# 女川原子力発電所第2号機 設計及び工事計画変更認可申請の概要

2023年4月13日  
東北電力株式会社

女川原子力発電所第2号機 設計及び工事計画変更認可申請の概要について説明する。

#### ① 残留熱除去系主要弁(1/3)

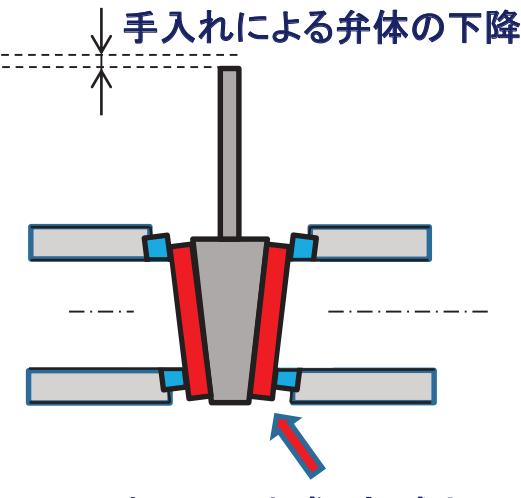
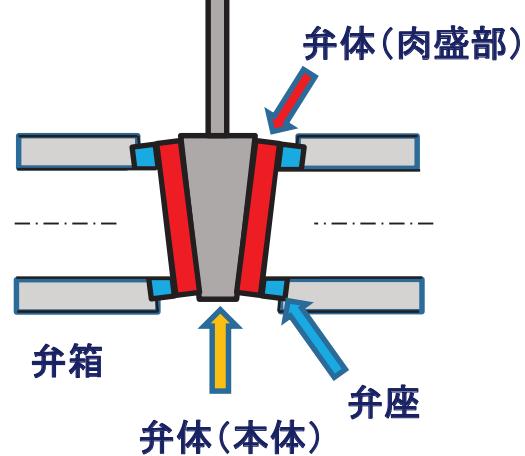
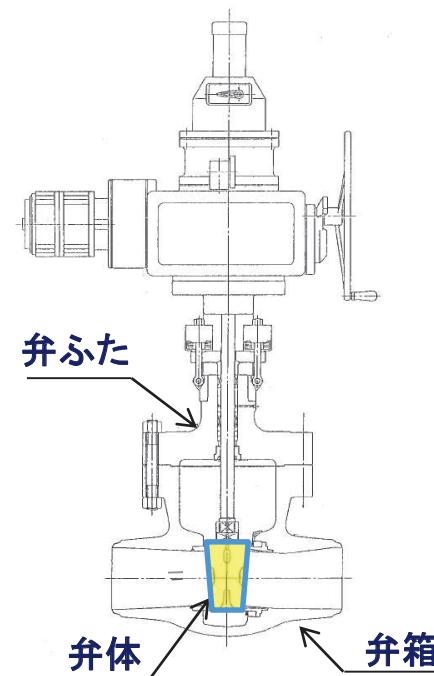
**【目的】**分解点検において、E11-F004(RHR LPCI注入隔離弁)の弁体の下降を確認したことから、弁体を取り替えるものである。

**【必要性】**弁体の下降は、これまでの分解点検における弁の手入れに伴い、弁体の厚みが徐々に減少したことに起因しており、現状はシート機能に問題はないが、今後の分解点検時の手入れによりシート機能維持が困難になるおそれがあることから、弁体を取り替える必要がある。

**【申請内容】**本工事は、当該の弁体を同仕様の弁体に取り替えるものである。材質変更を伴わないことから、要目表の変更はない。

#### ② 原子炉冷却材浄化系主配管(1/8)

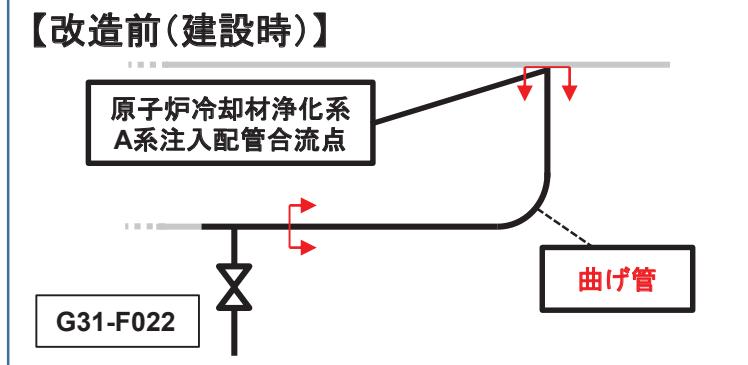
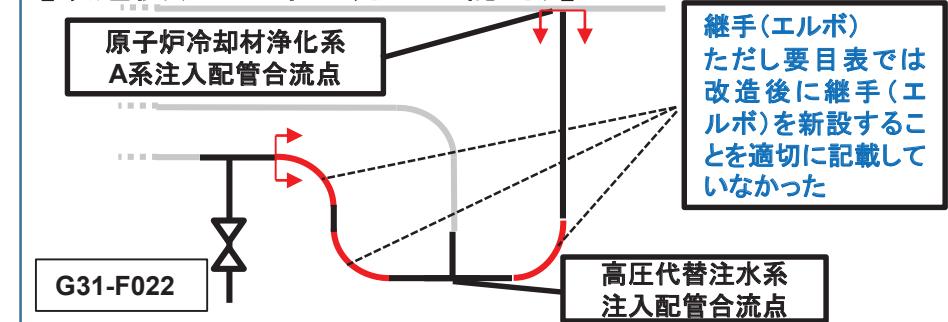
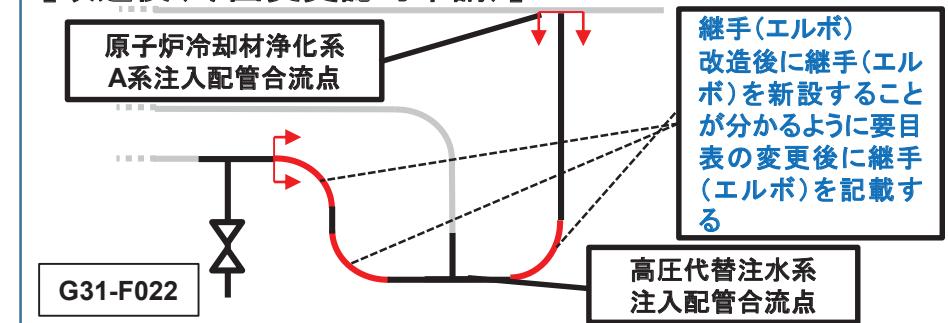
**【目的】**原子炉冷却材浄化系主配管について、配管の一部を曲げ管から継手(エルボ)に変更することを、要目表に適切に記載していなかったことから、要目表の記載変更を行う。

**【必要性】**原子炉冷却材浄化系主配管について、2021年12月23日認可の「設計及び工事の計画」の要目表において、原子炉冷却材浄化系配管に高圧代替注水系配管を接続するために継手(エルボ)新設を含むルート変更を実施した。この際、配管の一部を建設時の曲げ管から製作管理が容易な継手(エルボ)に変更したが、要目表の変更後(改造後)に継手(エルボ)を新設することを適切に記載していなかったことから、要目表の記載変更を行う必要がある。

**【申請内容】**配管の一部を曲げ管から継手(エルボ)に変更する。

#### ④ 原子炉格納容器調気系主配管(1/13)

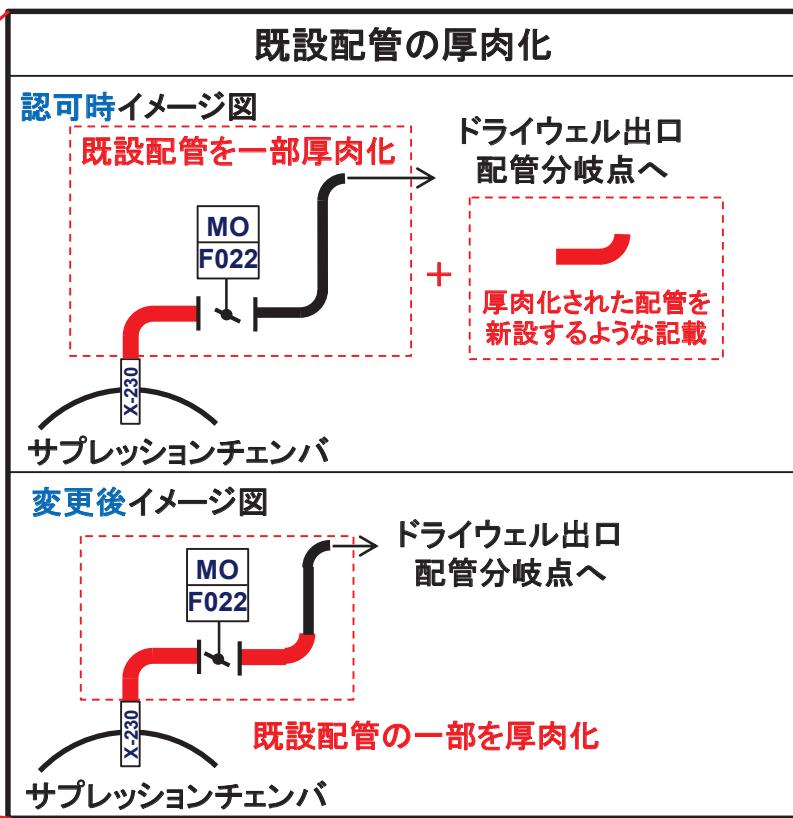
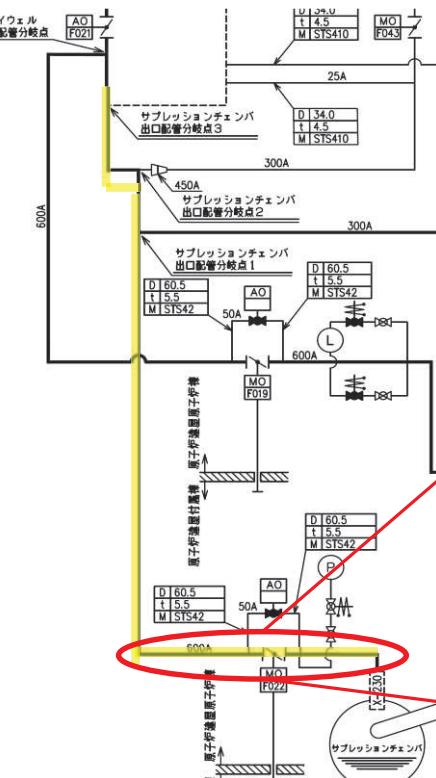
**【目的】** 原子炉格納容器調気系主配管について、耐震性強化のため原子炉格納容器調気系の既設配管の一部を厚肉化することを、要目表に適切に記載していなかったことから、要目表の記載変更を行う。

**【必要性】** 原子炉格納容器調気系主配管(原子炉格納容器配管貫通部(X-230)～ドライウェル出口配管分岐点)について、2021年12月23日認可の「設計及び工事の計画」の要目表において、耐震性強化のための既設配管の一部厚肉化を適切に記載していなかったことから、要目表の記載変更を行う必要がある。

**【申請内容】** 既設配管の一部を耐震性強化のため厚肉化する。

#### ④ 原子炉格納容器調気系主配管(2/13)

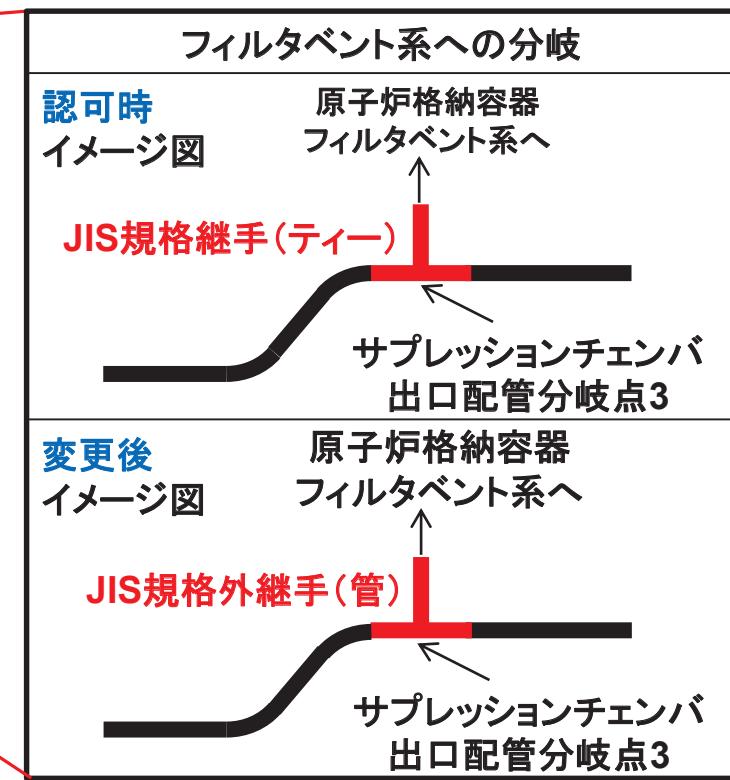
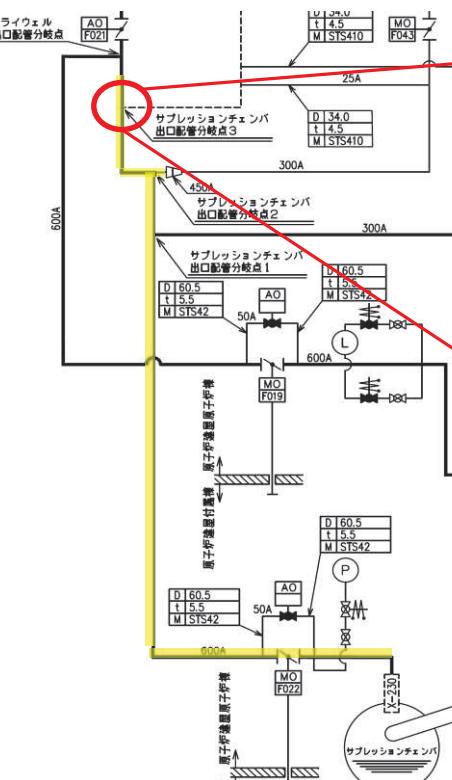
**【目的】** 原子炉格納容器調気系から原子炉格納容器フィルタベント系への分岐点において、JIS 規格外の継手を採用していることを、要目表に適切に記載していなかったことから、要目表の記載変更を行う。

**【必要性】** 原子炉格納容器調気系の600A 配管から原子炉格納容器フィルタベント系の400A 配管への分岐点において、JIS 規格では600A/600A/400A の径違いの継手がないことからJIS 規格外の継手を採用しているが、2021年12月23日認可の「設計及び工事の計画」の要目表において、JIS 規格の継手として記載していたため、要目表の記載変更を行う必要がある。

**【申請内容】** 原子炉格納容器調気系から原子炉格納容器フィルタベント系への分岐点において、600A から400A への分岐が必要であるが、JIS 規格には当該の径違いの継手がないことからJIS 規格外の継手を採用する。
